## SECRETARIA MUNICIPAL DE PLANEJAMENTO, TRÂNSITO, MEIO AMBIENTE, INDÚSTRIA, COMÉRCIO E SERVIÇOS

OFÍCIO SEPLAN 096/2025

Complementando a análise do EIV Prévio, constante no Ofício SEPLAN 093/2025, apresenta-se a seguir a indicação de novos pontos de contagem de veículos para a análise de tráfego.

Figura 1 – Pontos de contagem na quadra do empreendimento

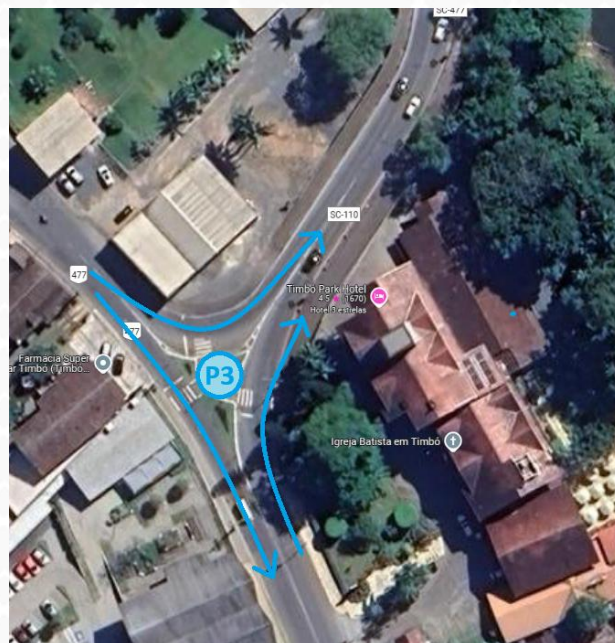
- Deslocamento do ponto P1 para a outra esquina da av. Sete de Setembro com a rua Prof. Julius Scheidemantel, conforme croqui da Figura 01;
- Deslocamento do ponto P2 para a esquina entre a rua Prof. Julius Scheidemantel e a av. Getúlio Vargas, conforme croqui da Figura 01
- Ponto de contagem P3 no encontro das ruas Blumenau e Rolando Muller, conforme croqui da Figura 02.
